六輕相關開發計畫
環境影響評估審查結論
監督委員會
(台塑關係企業)

第五十八次委員會議報告資料

六輕相關開發計畫環境影響評估審查結論 執行監督委員會第58次會議

第57次監督委員會委員及機關代表 意見辦理情形

環評井 2 下雨量與地下水位變化

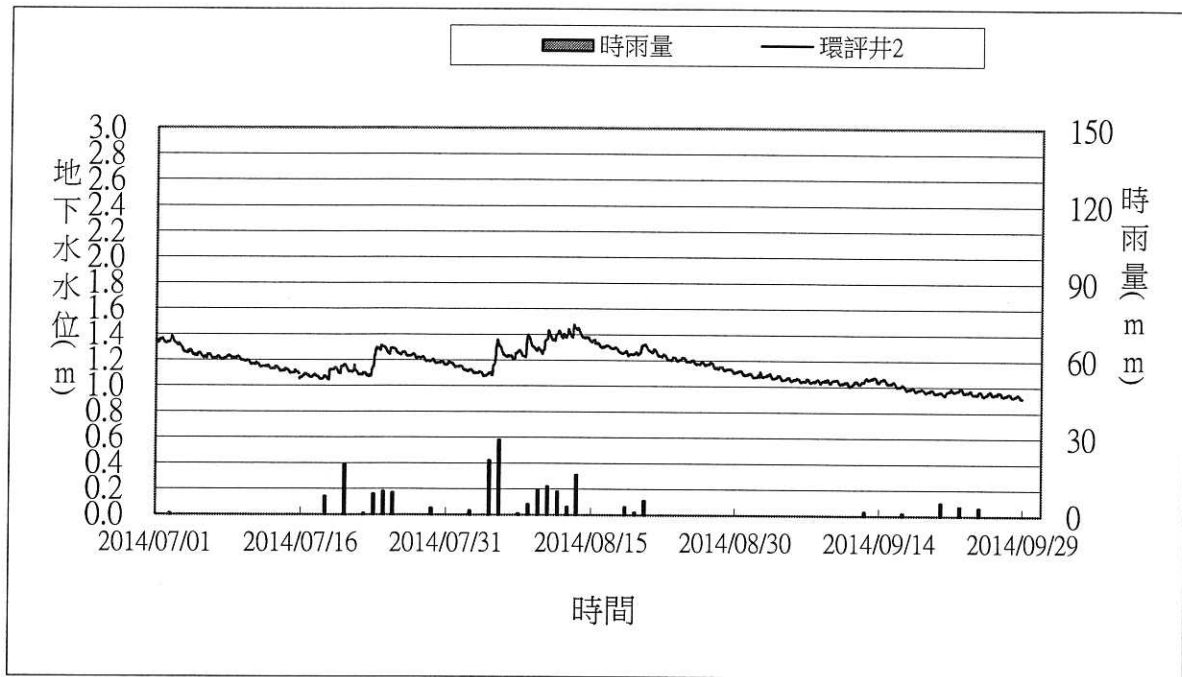
- (一)簡報第15頁，地下水水文監測結果，以其地下水水位變化主要受降雨影響之判讀，宜再加以研析。以與降雨量記錄之對應勾稽。
- (二)地下水監測結果是否可與開發前之資料相比分析？
- (三)地下水之氯鹽、總溶解固體、硫酸鹽、硬度、氨氮及錳超過第二類地下水監測標準，不能歸類於環境背景，要求舉證六輕建廠前的背景濃度。

1. 麥寮園區位處離島工業區，地下水因密度較小浮於海水之上，因此地下水位的高低除了受降雨補注而有變化外，潮汐的升降也是影響因素之一。
2. 為瞭解園區內地下水位變化，本企業於各監測井中裝設自記式水位計，連續監測其水位變化，經與該地區降雨量進行對應勾稽後，確實可以看到降雨量與地下水位升降呈現正相關，及潮汐週期影響地下水位之現象，如下圖以環評井2為例。
